## **4. Änderung zum Bebauungsplan „Südlich Stadtweiherbach“: Vorhabenbezogener Bebauungsplan „NVZ Lindauer Straße“ Gemarkung Kempten (Allgäu)**

- A) Ergebnis der Beteiligung der Öffentlichkeit sowie der Behörden und sonstigen Träger öffentlicher Belange
- B) Beschluss zur erneuten öffentlichen Auslegung des Bebauungsplanes

Planungs- und Bauausschuss am 20.03.2025  
Stadtrat am 27.03.2025

## Bauordnungsamt vom 19.12.2024

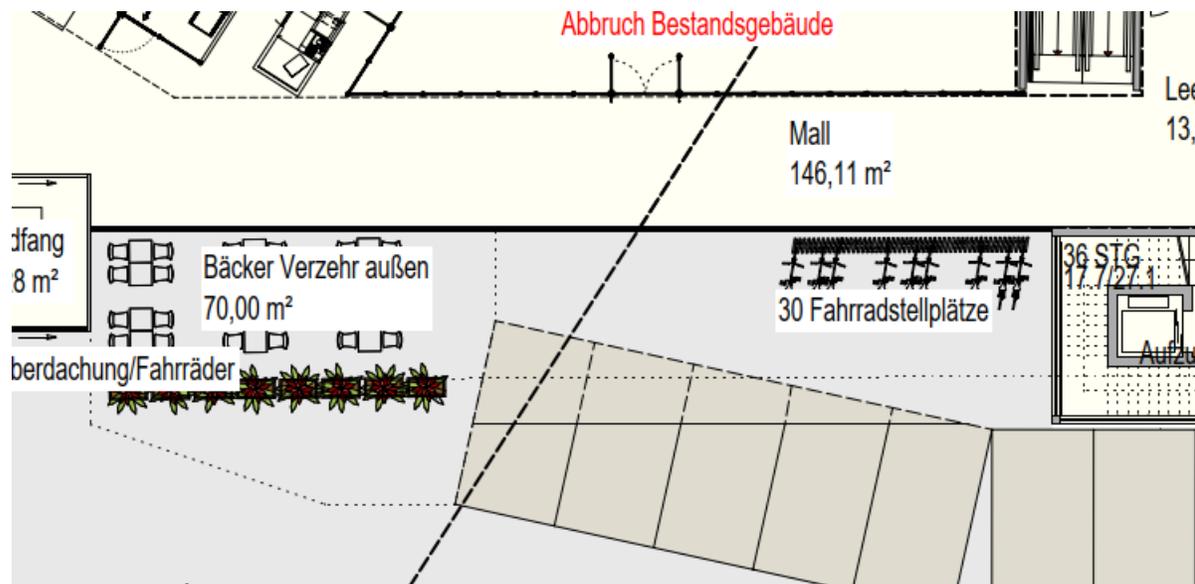
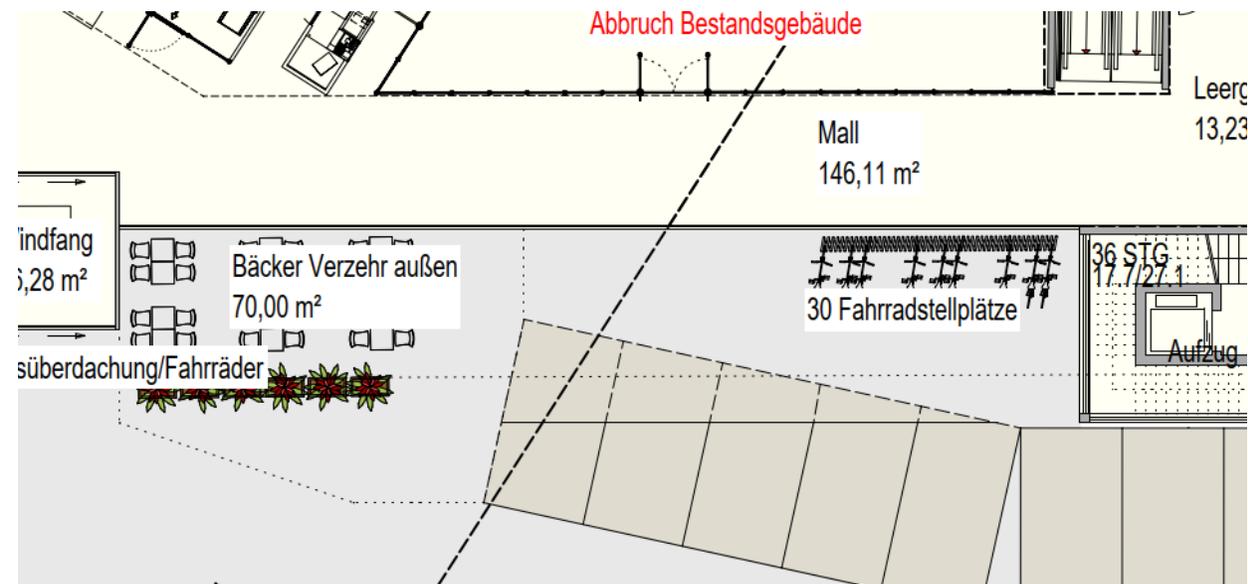
- Zugänglichkeit der geplanten 30 Fahrradabstellplätze wird in Frage gestellt.

Den Anregungen wird stattgegeben, sie sind in den Vorhaben- und Erschließungsplan eingearbeitet.

Der Hinweis zu den Fahrradstellplätzen wird im Vorhaben- und Erschließungsplan angepasst.

Untere Immissionsschutzbehörde vom 13.01.2025

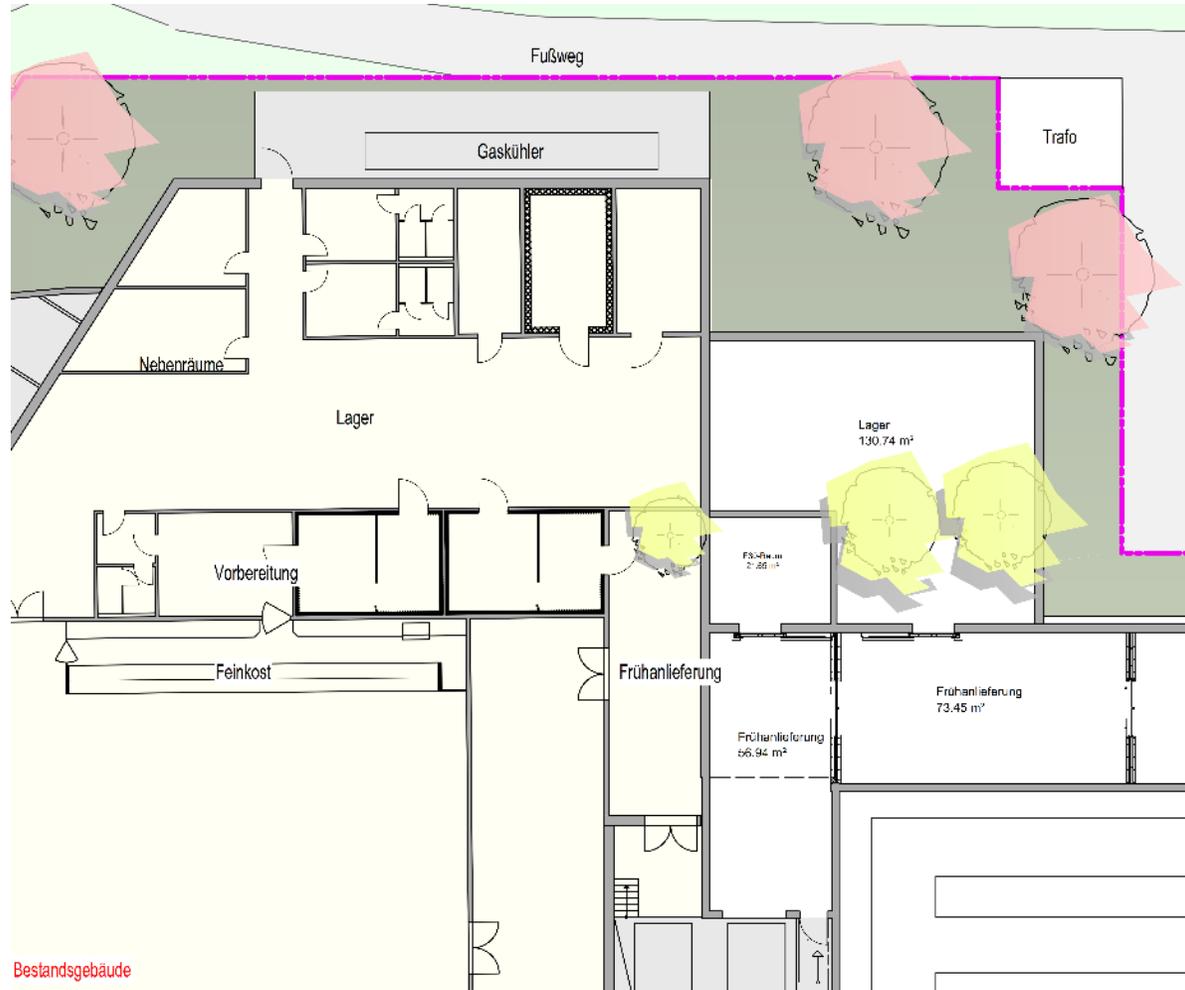
- Lärmprognose: keine Lärmschutzkonflikte an angrenzenden Wohnnutzungen zu erwarten
- Aufnahme einer Festsetzung zu Lage und Höhe der Sandwich-Paneelen Wand (Plan und Text)
- Empfehlung: Anordnung Schrankenbereich zur Tiefgarage innerhalb des TG-Geschosses sowie Wartebereich der Fahrzeuge innerhalb des eingehausten Bereichs.
- Gaskühler nicht Teil der immissionsschutzfachlichen Bewertung. Standort nicht geeignet.
- Hinweis: Ausschluss Freisteller nach Art. 58 BayBO durch Festsetzung.

Die Lage und Höhe der Sandwich-Paneelen Wand (Einhausung TG-Zufahrt) wird textlich im Bebauungsplan klargestellt (im zeichnerischen Teil bereits berücksichtigt). Bereits im VEP dargestellt.

Keine Schranke vorgesehen, daher keine Regelung nötig.

Gaskühler wird aus VEP herausgenommen. → Im Rahmen des Bauantragverfahrens in Abstimmung mit der UIB.

Der Hinweis zur Einhausung der Tiefgarage wird im Bebauungsplan-Satzungstext entsprechend der Stellungnahme angepasst.

Herausnahme des Gaskühlers im Vorhaben- und Erschließungsplan.

### Bebauungsplan Satzung:

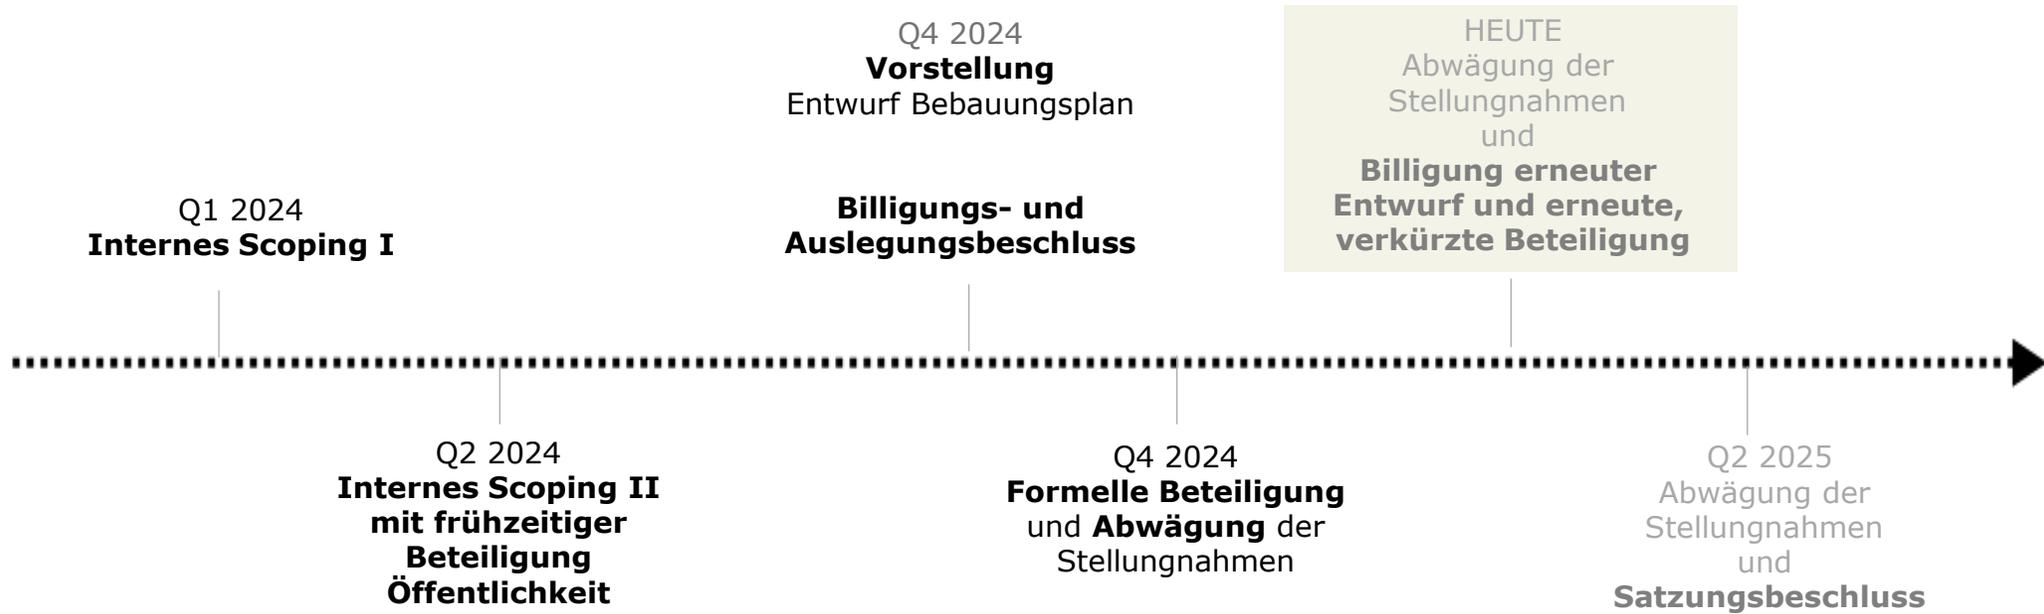
- Anpassung Hinweis „Altlastenkataster“
- Einhausung Tiefgarage
- Anpassung Hinweise zum Denkmalschutz
